Concernant le terrain bis sur Rue de la Paix à ESTERWEG
Ma demande consiste à remettre en place le bassin de
rétention initialement prévu en aval de ce terrain et dont
je ne trouve plus trace sur les derniers documents graphiques
du P.V.

Objet : terrain à Ettendorf Principale, parcelles cadastrées section 3

Bassin de rétention ETT 13

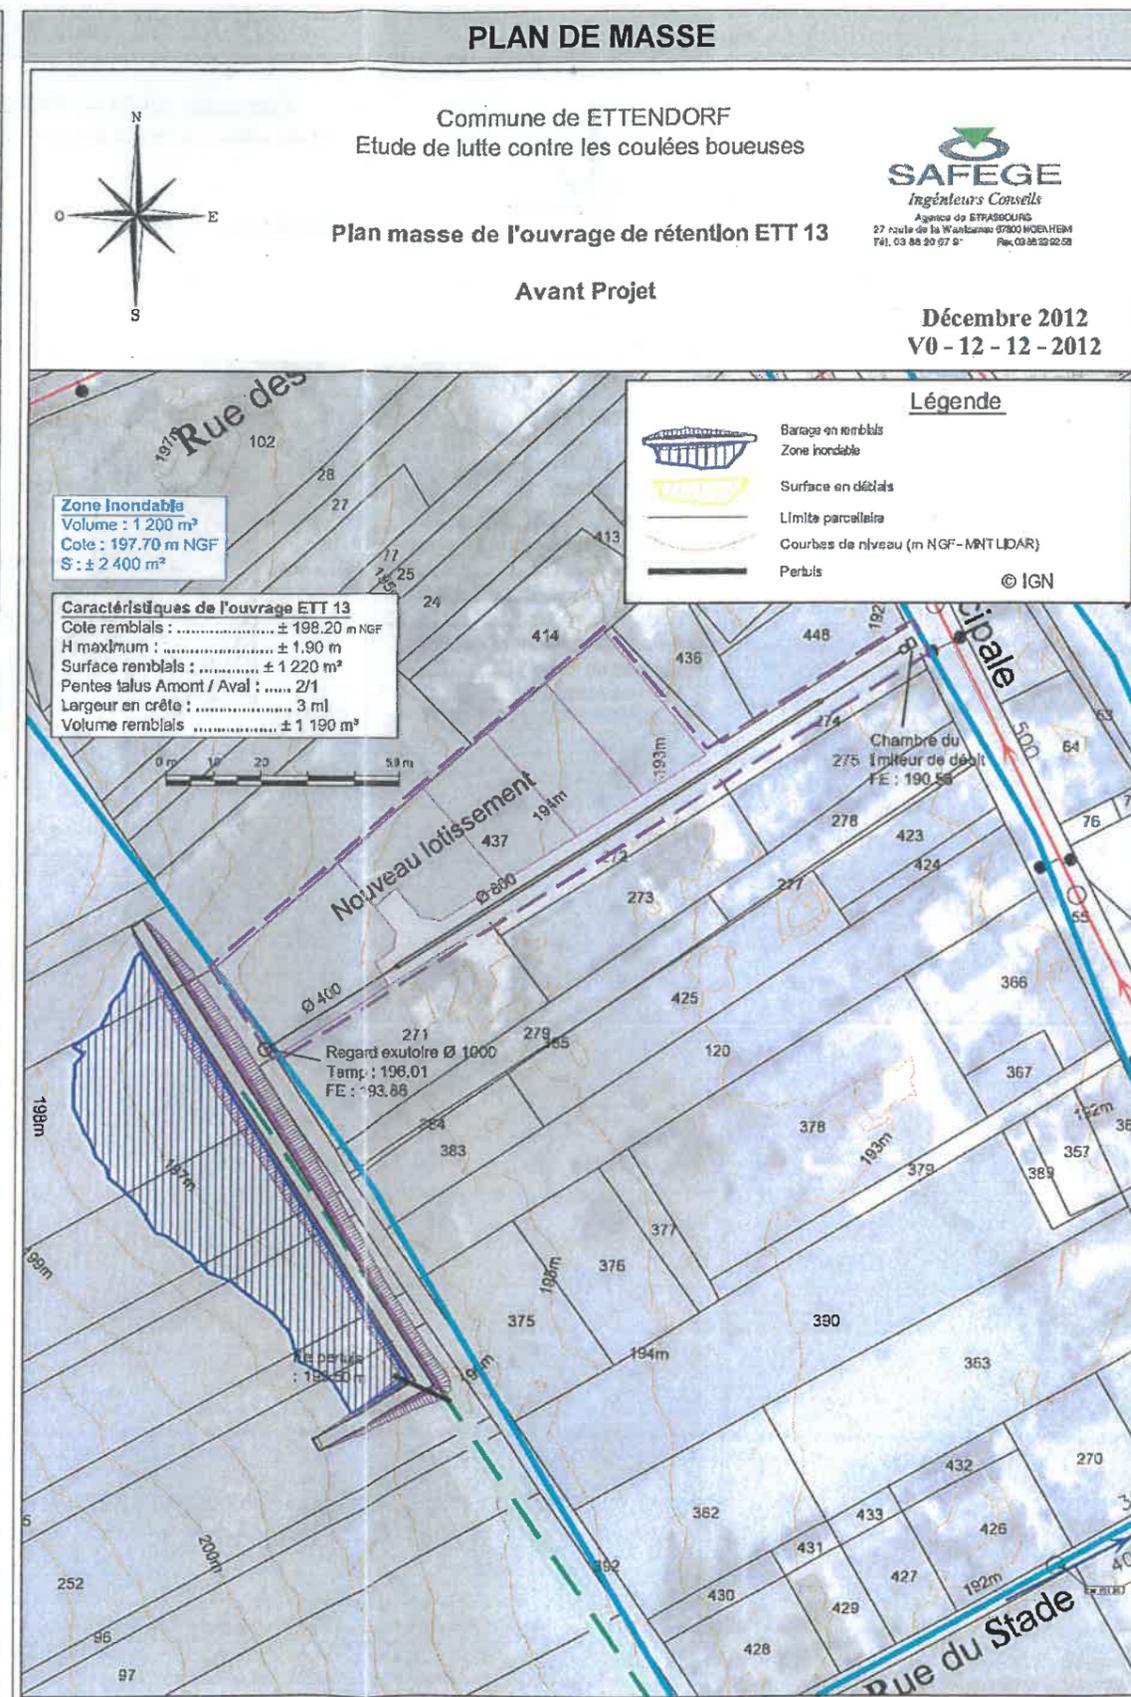
Lors de l'élaboration des documents graphiques, plusieurs ouvrages de rétention permettant de lutter contre les coulées boueuses étaient prévus, notamment celui devant figurer en aval de mon terrain, permettant non seulement de protéger ce dernier- même s'il est reconnu par tous que seule une petite partie du terrain pourrait être impacté- mais également les terrains avoisinants , celui appartenant à la SNCF ainsi que le centre socio-culturel. (annexe 1)

En 2012, cet ouvrage, intitulé Bassin de rétention ETT13 (annexe 2) avait fait l'objet d'études approfondies par la Sté SAFEGE, spécialisée en hydrologie. Sa forme et ses caractéristiques avaient dès lors fait l'objet de calculs a priori non contestés.

Or, à ce jour, ce bassin a purement et simplement disparu des documents graphiques du PLUi et remplacé par une excroissance hachurée que vous trouverez en annexe 1, et dont je ne connais pas la signification.

Ma demande porte donc sur la remise en place de ce bassin de rétention permettant une solution protectrice à un coût raisonnable au regard des désagréments évités.

Annexe 2 Extrait du document graphique du PLUi

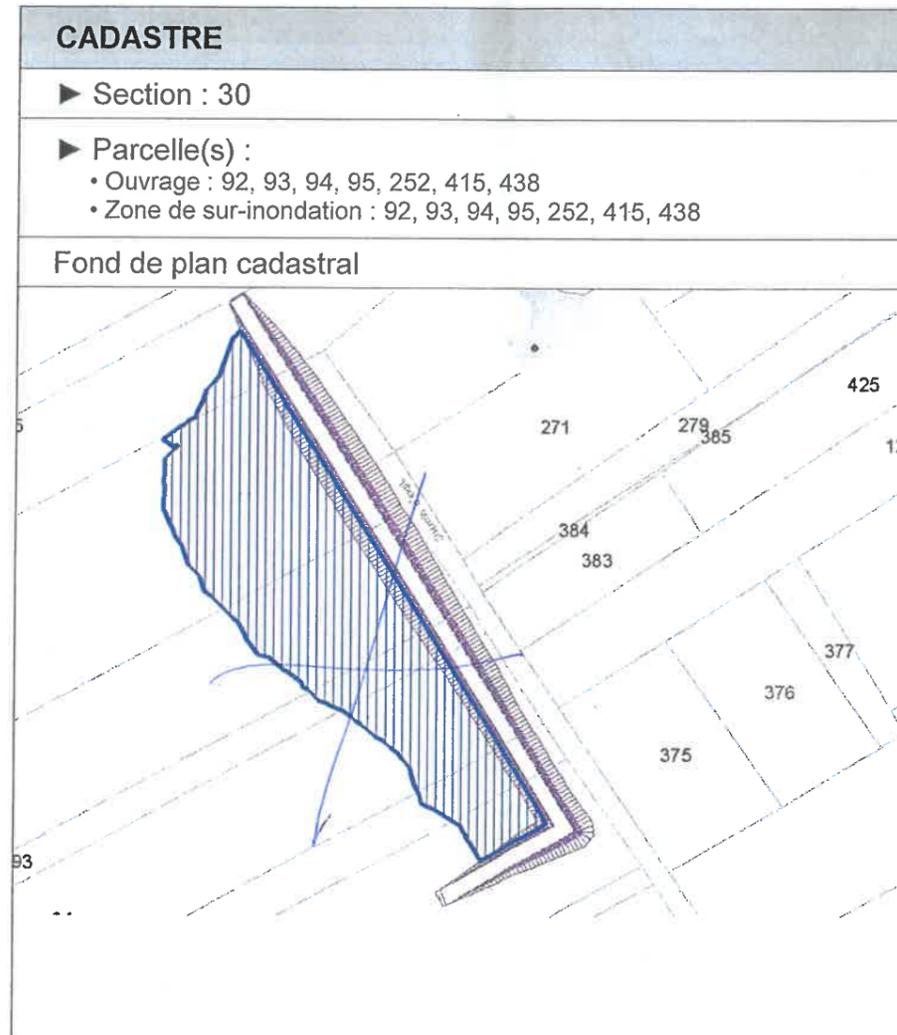
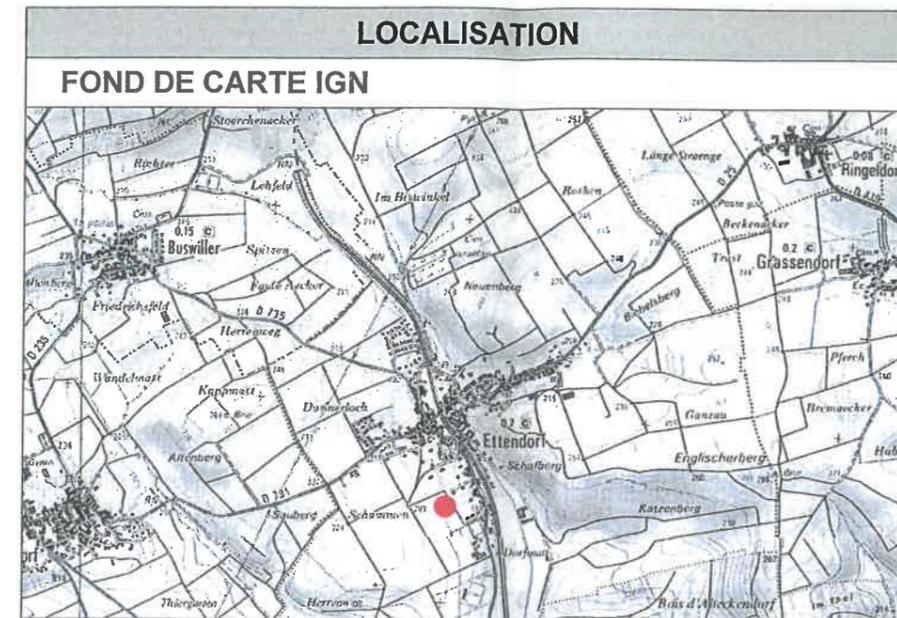
A noter également l'absence d'emplacements réservés au profit de la Communauté de communes afin de pouvoir maîtriser le foncier permettant la réalisation de ce bassin.

Bassin ne figure plus ? ← ?
